**AVIS RELATIF À LA PROTECTION
CONTRE LES EVENTUELS EFFETS NOCIFS ET NUISANCES
PROVOQUÉS PAR LES RAYONNEMENTS NON IONISANTS
GÉNÉRÉS PAR DES ANTENNES ÉMETTRICES STATIONNAIRES**

Commune : DURBUY - Exploitant : TELENET GROUP

Référence exploitant : LX6096A

Rapport n° 3796 / 2025

Figure 1 : Vue en plan des lieux de séjour et des points de contrôle

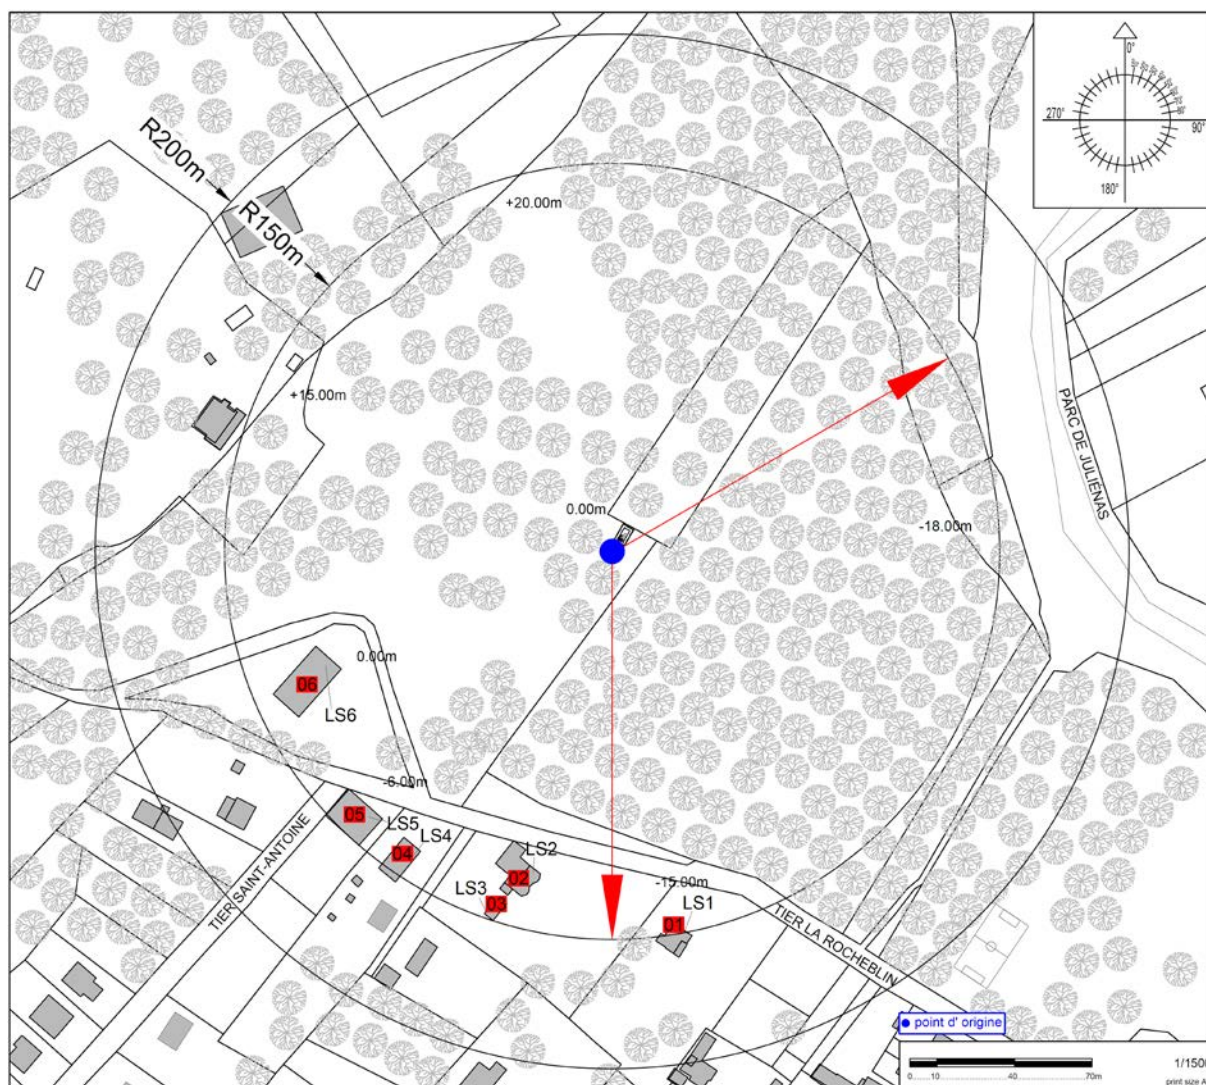
N° point de contrôle	LS	Atténuation (dB)	Indice d'exposition relatif à la limite par installation IE_i
2	LS2	3,0	0,392
1	LS1	3,0	0,342
3	LS3	3,0	0,308
4	LS4	3,0	0,201
5	LS5	3,0	0,133
6	LS6	3,0	0,046

En ce qui concerne les antennes de l'installation mentionnées dans le tableau 1, la distance maximale à laquelle la limite pourrait être atteinte, à l'extérieur, est égale à 125,7 m. S'il n'y a pas de LS à une distance inférieure, les antennes respectent forcément la limite d'immission.

Dans le cas des LS situés à l'intérieur des bâtiments, une atténuation d'obstacle est prise en compte et il en résulte que la distance maximale à laquelle la limite pourrait être atteinte se réduit à 89,8 m.

Figure 2 : Vue en plan des installations d'antennes dans un rayon de 300 mètres autour de l'installation faisant l'objet de la demande d'avis

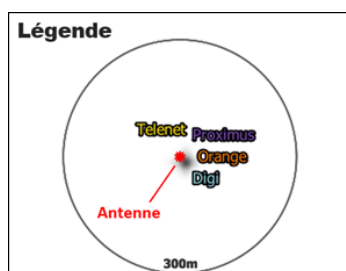
- il y a au plus 4 installations d'antennes émettrices stationnaires présentes dans la zone d'évaluation de 300 mètres de rayon représentée dans la figure 2, y inclus l'installation référencée dans le paragraphe 2 : la limite cumulative définie à l'article 4, §2 du décret est nécessairement respectée dans les lieux de séjour à l'intérieur de la zone d'évaluation de 300 mètres de rayon ;

- b) il y a exactement 5 installations d'antennes émettrices stationnaires présentes dans la zone d'évaluation de 300 mètres de rayon représentée dans la figure 2, y inclus l'installation référencée dans le paragraphe 2 et il existe, pour 3 ou 4 de ces installations, un avis attestant le respect de la limite abrogée de 3 V/m : la limite cumulative définie à l'article 4, §2 du décret est nécessairement respectée dans les lieux de séjour à l'intérieur de la zone d'évaluation de 300 mètres de rayon ;

- c) dans tous les autres cas, il a été vérifié que la limite cumulative définie à l'article 4, §2 du décret n'est pas dépassée dans les lieux de séjour sur base du nombre d'installations localisées dans la zone d'évaluation de 300 mètres de rayon représentée dans la figure 2, de leur localisation ainsi que des données inscrites dans la figure 1 et au paragraphe 4 du présent avis et dans les avis attestant le respect de la limite par installation ou de la limite abrogée de 3 V/m relatifs aux autres installations reprises dans la figure 2.

Compte tenu des considérations ci-dessus, il apparaît que l'intensité du rayonnement électromagnétique généré, dans les lieux de séjour situés dans un rayon de 300 mètres autour de l'installation référencée dans le paragraphe 2, par l'ensemble des antennes émettrices stationnaires de l'ensemble des exploitants du même site d'antennes émettrices stationnaires respecte la limite fixée à l'article 4, § 2 du décret.
